INSTRUCTION DU PORTER A CONNAISSANCE DU PROJET BIOMASSE

Compléments d'informations

**Projet Biomasse de la centrale de
Cordemais : co-combustion de 80%
charbon/ 20% granulés biomasse à
partir de l'hiver 2022-2023**

Rédacteur : EDF – Centrale de Cordemais

Figure 2 : Localisation du portique de déchargement et montée direct en tranche hiver 2022/2023

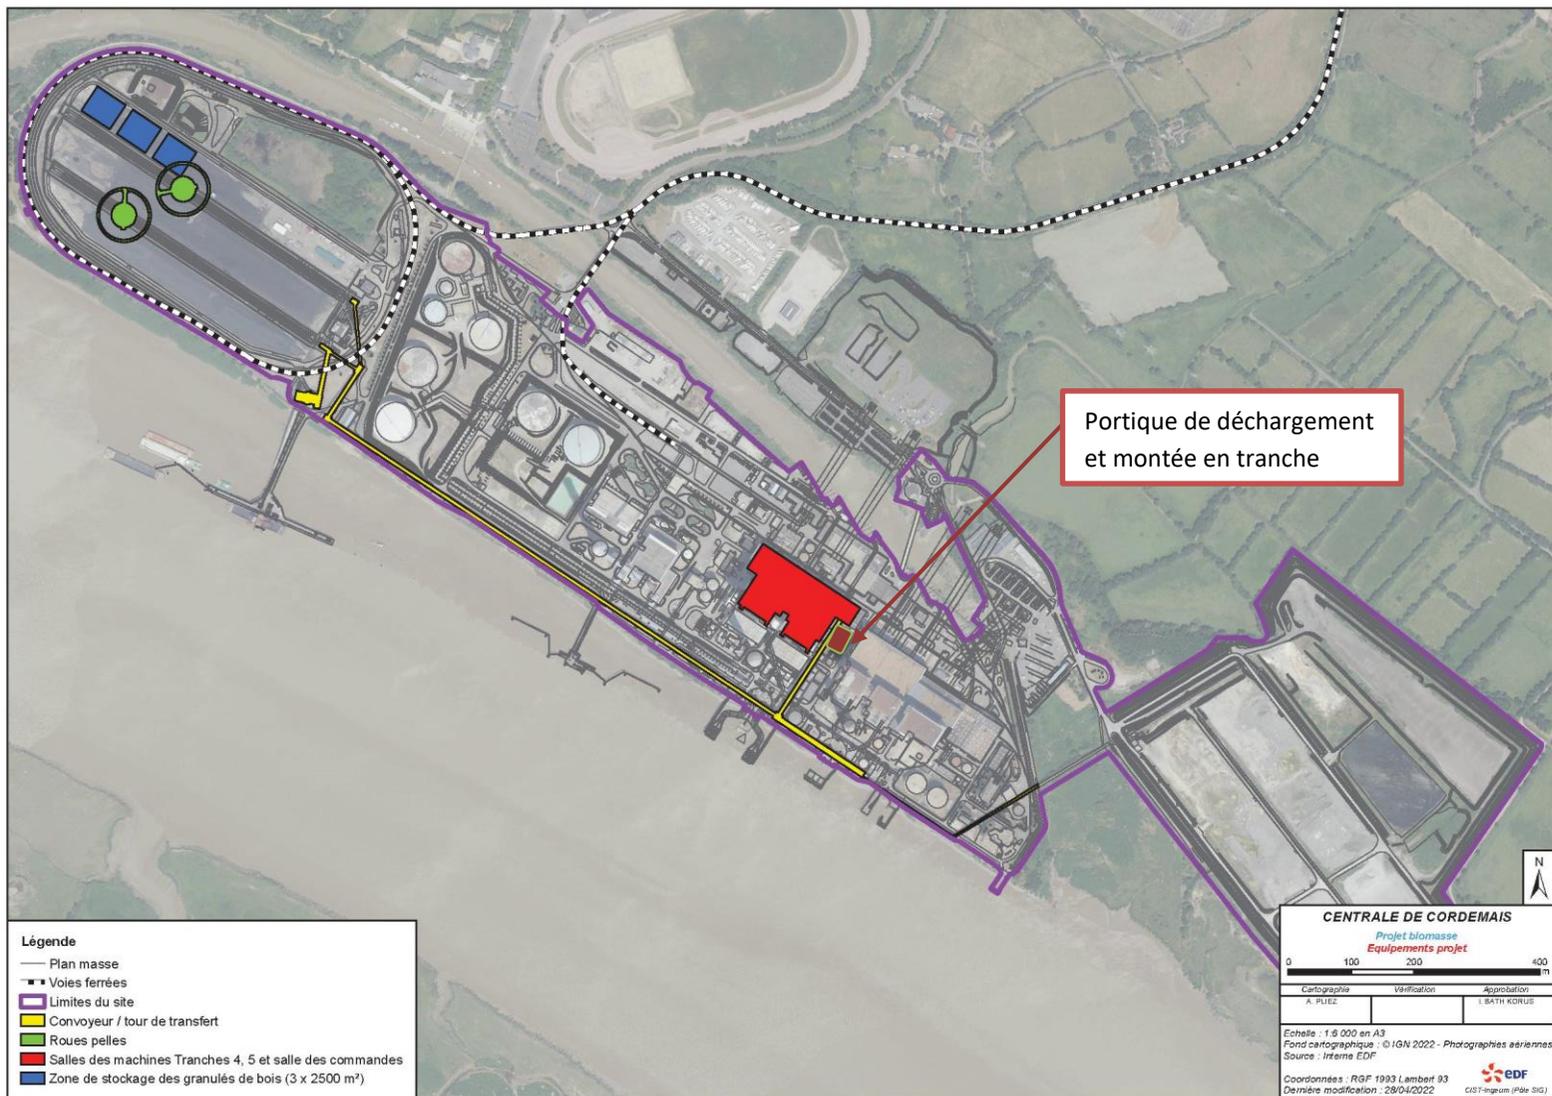
Le dossier indique la définition en cours de moyens de protection ligne de convoyage, quand sera connue la technologie de détection d'incident sur la ligne de convoyage biomasse ?

L'hiver 22-23 s'annonce tendu en besoin d'électricité. Dédier l'une des 2 lignes de convoyage pour les pellets supprimerait toute redondance sur le convoyage du charbon et mettrait en risque la production électrique.

Pour l'hiver 22-23, la montée en tranche des granulés biomasse s'effectuera donc par une solution alternative, totalement décorrélée des convoyeurs charbon, composé d'un portique de déchargement mobile qui sera placé en amont de la trémie de déchargement / convoyeur 107TZ située à l'Est du bloc usine (cf. Figure 2 page suivante). Un stock tampon de 1000 tonnes de granulés biomasse sera mis en place au plus proche du dispositif de chargement des pellets en tranche. Ce stock tampon est temporaire lors du fonctionnement. Il permettra d'assurer le volume nécessaire à la montée en tranche lors de son fonctionnement. Des moyens incendie complémentaires seront mis à disposition autant que de besoin (RIA).

La figure 5 page suivante localise la zone de livraison et montée direct en tranche à l'Est du bloc usine. Les figures 3 et 4 précisent le cheminement des granulés biomasse.

Figure 7 : Principe de fonctionnement du système de confinement des eaux type Watergate (extrait du site www.megasecureurope.com)

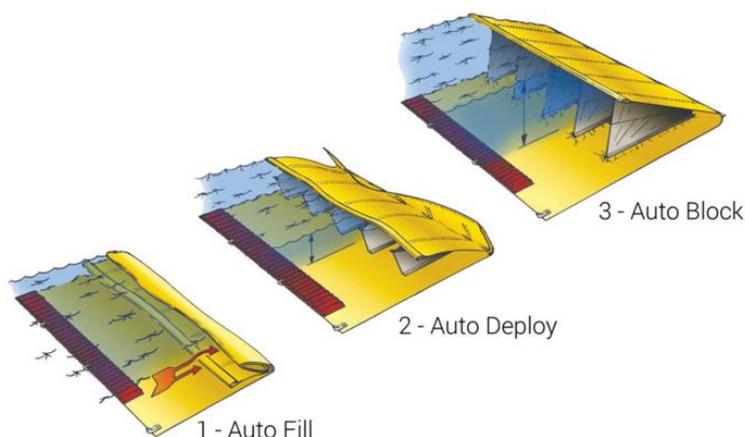
Le dossier n'apporte aucune précision sur les modalités de confinement des eaux d'extinction sur cette partie de l'installation et est très peu précis sur les besoins spécifiques en eau pour faire face au scénario spécifique d'un incendie survenant au niveau d'un tas de granulés biomasse. La seule précision est « Le dimensionnement minimum requis est estimé à 2 poteaux incendie. »

Les eaux d'extinction incendie du parc à charbon sont collectées dans le réseau des eaux pluviales. Ce réseau est relié à des chambres à clapet qui sont fermées manuellement en cas d'incendie. Une partie des eaux incendie du parc à charbon sont dirigées vers les deux décanteurs disposés de part et d'autre du parc qui sont isolables en amont de la chambre à clapet. En plus de la fermeture des chambres à clapet, le site s'est doté récemment d'un barrage breveté nommé « Watergate » pour collecter au plus près et en amont du réseau d'eaux pluviales les eaux d'extinction. Ce nouveau moyen est en cours d'intégration dans l'organisation de lutte contre l'incendie de site de Cordemais.

Les eaux d'extinction incendie de la zone de stockage des granulés de biomasse seront isolées (fermeture des chambres à clapets), pompées et collectées dans les bakers prévus pour les effluents non conformes de stockage des granulés si et seulement si ces bakers sont disponibles et vides. Le cas échéant, 10 capacités (capacité unitaire de 60 m³) de stockage mobile sont disponibles sur site et seront déployées afin de recueillir les effluents collectés.

Les effluents seront collectés au niveau du futur puisard de mesure et contrôle, à l'est du tas C, à l'aide de pompes (2+1) de 30m³/h et renvoyés vers les bakers / capacités mobiles placés sur la zone "Parc à matériaux/ Parc à bennes". L'acheminement des effluents pompés se fera via une liaison hors-sol PEHD (cf. Figure 8 paragraphe suivant).

Figure 10 : Réseau de poteaux incendie au niveau des stockage de charbon et de granulés de biomasse

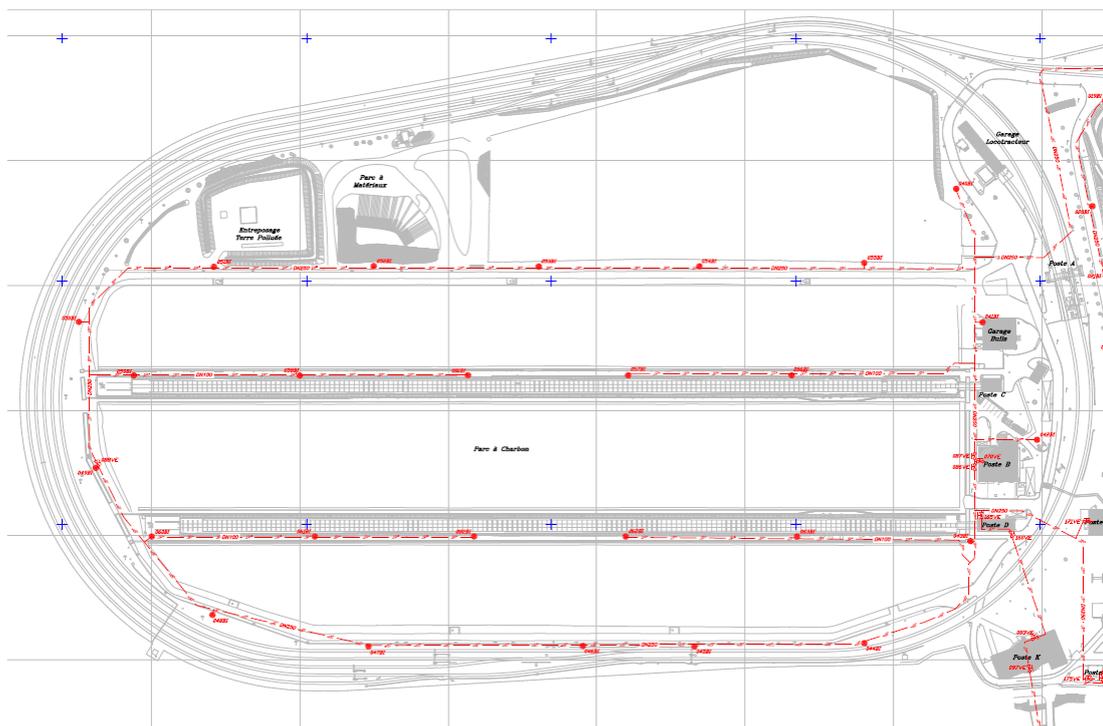
Le dossier n'apporte aucune précision sur les modalités de confinement des eaux d'extinction sur cette partie de l'installation et est très peu précis sur les besoins spécifiques en eau pour faire face au scénario spécifique d'un incendie survenant au niveau d'un tas de granulés biomasse. La seule précision est « Le dimensionnement minimum requis est estimé à 2 poteaux incendie. » L'exploitant devra mentionner le besoin en eau pour 2 h d'extinction correspondant à ce scénario et justifier du débit en simultané sur la zone correspondante.

Concernant la protection incendie, le même nombre de poteaux incendie est également disponible côté Est (points rouges matérialisés sur la figure 10).
